Mission régionale d'autorité environnementale
OCCITANIE

Avis sur le projet de parc éolien de « Tesserieyres » sur la commune de Ceilhes-et-Rocozeles (Hérault)

N°MRAe : 2023APO124

Avis émis le 17 octobre 2023

Figure 2: description du projet

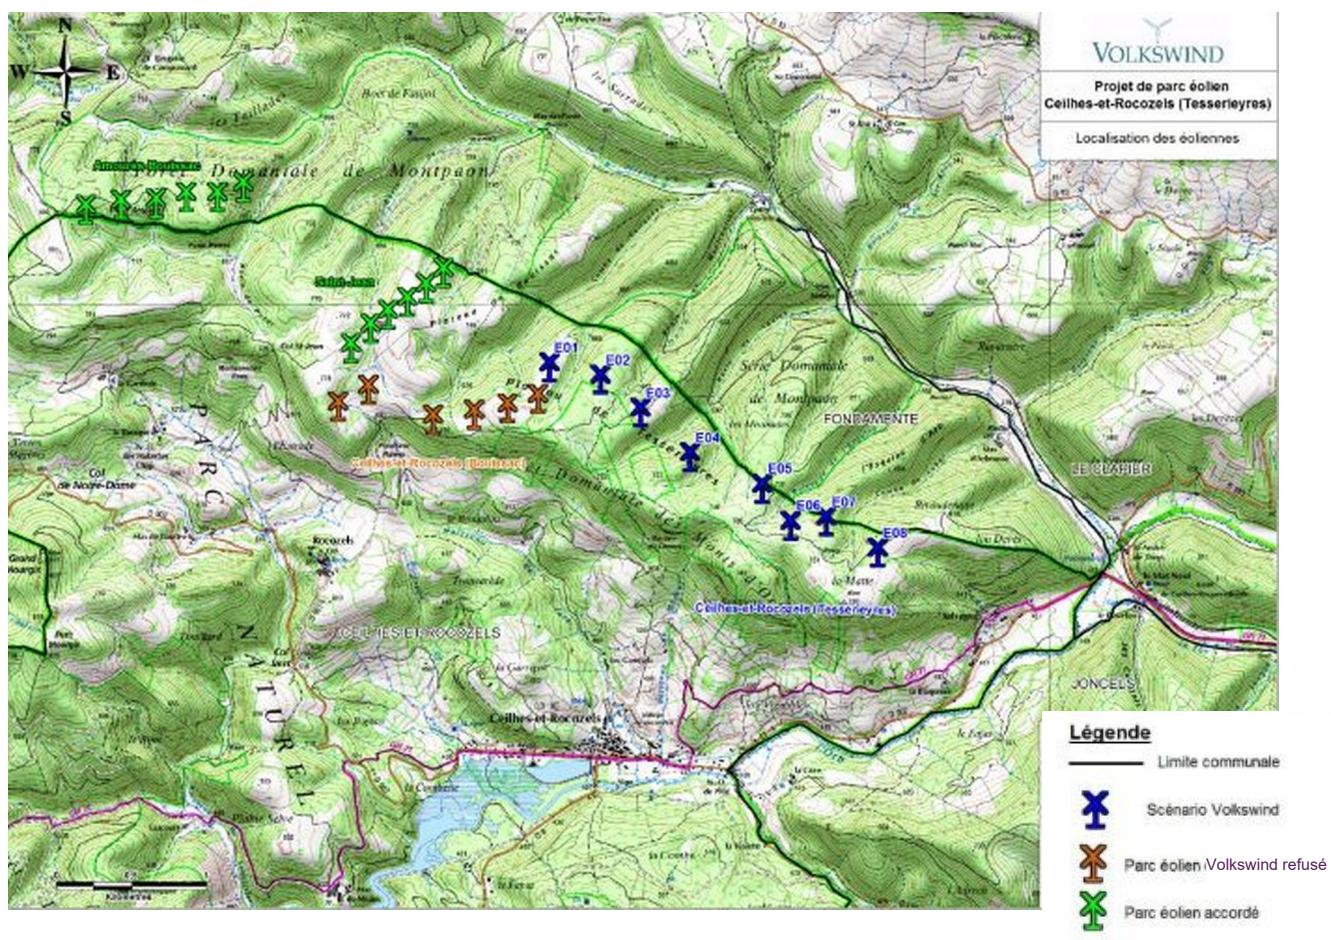
Le projet s'implante sur le plateau de Tesserieyres, sur lequel la société Volkswind avait déjà déposé une demande d'autorisation pour un projet de six éoliennes, projet « Ceilhes-et-Rocozeles », en rouge figure 2 (étude d'impact de décembre 2014 avec avis de l'autorité environnementale³). Ce projet a été refusé par l'État en 2021, considérant, notamment, sa localisation, les enjeux et les risques de collisions jugés trop élevés vis-à-vis de plusieurs espèces très patrimoniales de grands rapaces et de chauves-souris.

Le secteur sur lequel porte le projet objet du présent avis était déjà identifié comme potentiel dans l'étude d'impact du projet Volkswind de 2014, mais n'avait pas été présenté dans les hypothèses d'implantation.

Figure 3: parcs éoliens existants, autorisés ou en instruction dans un rayon de 30 km (en 2017)

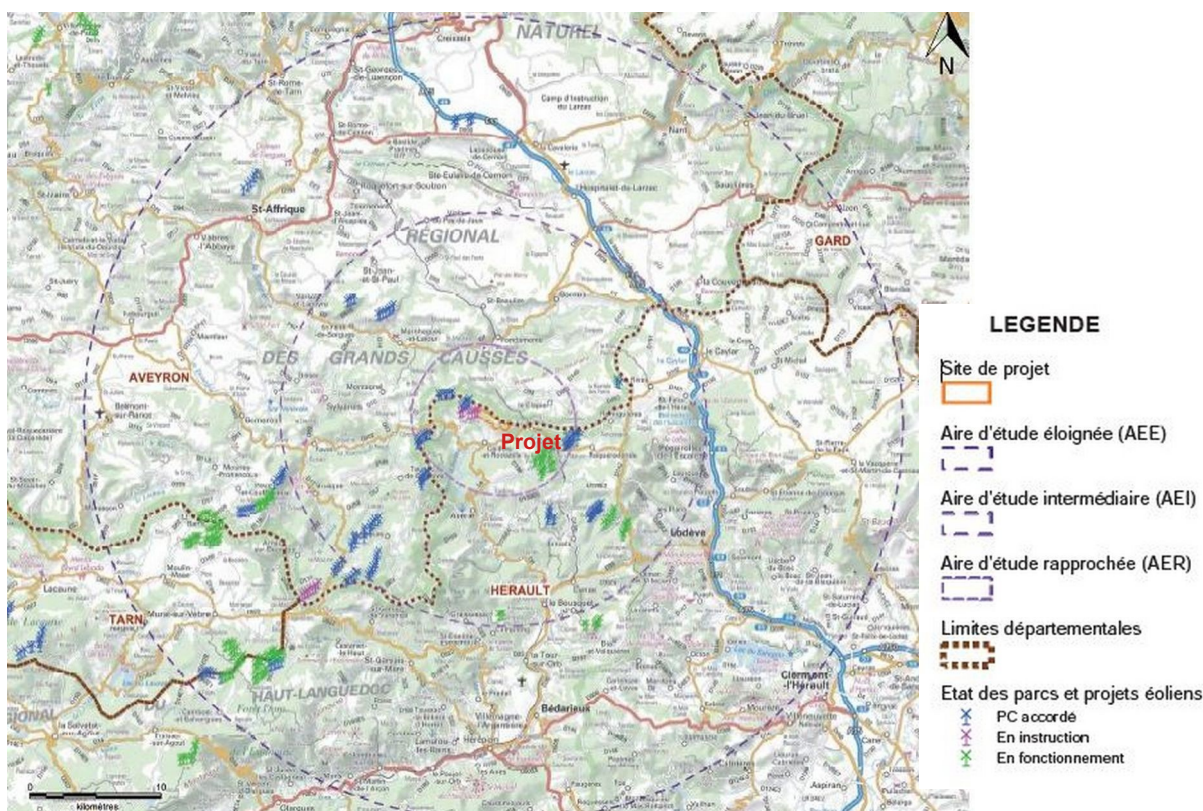
La MRAe relève l'absence d'exploitation des résultats des suivis environnementaux des parcs en production, en particulier la mortalité avérée sur l'Aigle royal dans l'Escandorgue, la faiblesse de l'analyse des effets cumulés qui se résume à un rappel des impacts du projet (jugés « faibles » dans l'étude) et qui conclut à une faible contribution du projet aux impacts cumulés.

La MRAe recommande de reprendre l'analyse des effets cumulés, en particulier sur les oiseaux et les chauves-souris, après avoir ré-évalué les effets du projet lui-même (cf. partie 4), en s'appuyant sur les éléments issus des études d'impact d'autres projets voisins, et sur les résultats des suivis de mortalité des parcs en production.
